RESOLUCION No. 566

"POR MEDIO DEL CUAL SE NIEGA UN PERMISO DE VERTIMIENTO DE AGUAS RESIDUALES DOMÉSTICAS PARA EL PREDIO LAS BRISAS VEREDA LAS BRISAS MUNICIPIO DE QUIMBAYA Y SE ADOPTAN OTRAS DISPOSICIONES"

"CONCEPTO TÉCNICO DE NEGACION PARA TRÁMITE DE PERMISOS DE VERTIMIENTOS - CTPV- 121- 2023

Imagen 1. Sistema de Tratamiento de Aguas Residuales Domésticas

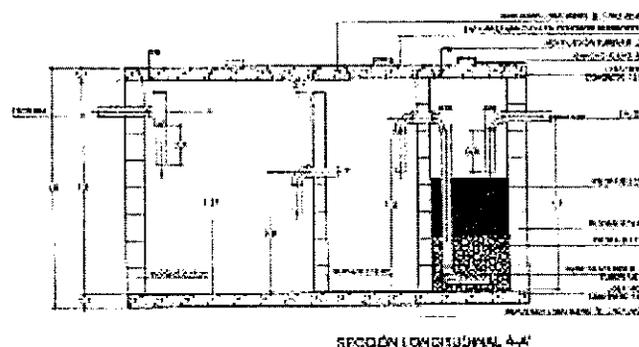
Las aguas residuales domésticas (ARD), generadas en el predio se conducen a un Sistema de Tratamiento de Aguas Residuales Domésticas (STARD) de tipo comité de cafeteros en material de mampostería compuesto por trampa de grasas, tanque séptico y filtro anaeróbico y como sistema de disposición final un pozo de absorción, con capacidad calculada hasta para máximo 16 personas.

Trampa de grasas: La trampa de grasas está construida en material de mampostería, para el pre tratamiento de las aguas residuales provenientes de la cocina. El volumen útil de la trampa de grasas es de 340 litros y sus dimensiones serán 0.7 metros de altura útil, 0.7 metros de ancho y 0.7 metro de largo.

Tanque séptico: En memoria de cálculo y planos se muestra que el tanque séptico de un compartimiento y este posee un volumen útil de 3678 litros que con medidas constructivas es de 4050 litros, siendo sus dimensiones de 1.8 metros de altura útil y borde libre de 0.2 metros, 1 metro de ancho y 2 metros de longitud.

Filtro Anaerobio de Flujo Ascendente FAFA: Está diseñado en mampostería, posee un volumen útil de 1290 litros, Las dimensiones del FAFA son 1.3 metros de altura útil de los cuales 0.3 metros de borde libre, 0.3 metros de falso fondo, 1 metro de ancho y 1 metro de largo.

Las memorias técnicas de diseño presentadas proponen un STARD tipo comité de cafeteros y una disposición final a campo de infiltración. Además el STARD propuesto de 3678 litros con capacidad para 16 personas.

Teniendo en cuenta lo anterior y considerando que la información técnica para evaluar el sistema construido en campo no es la correcta, puesto que no se pudo hacer la verificación del STARD, y no se allega documentación requerida, se determina que **No Se Puede** avalar el STARD existente en campo como solución de tratamiento de las aguas residuales generadas en el predio.
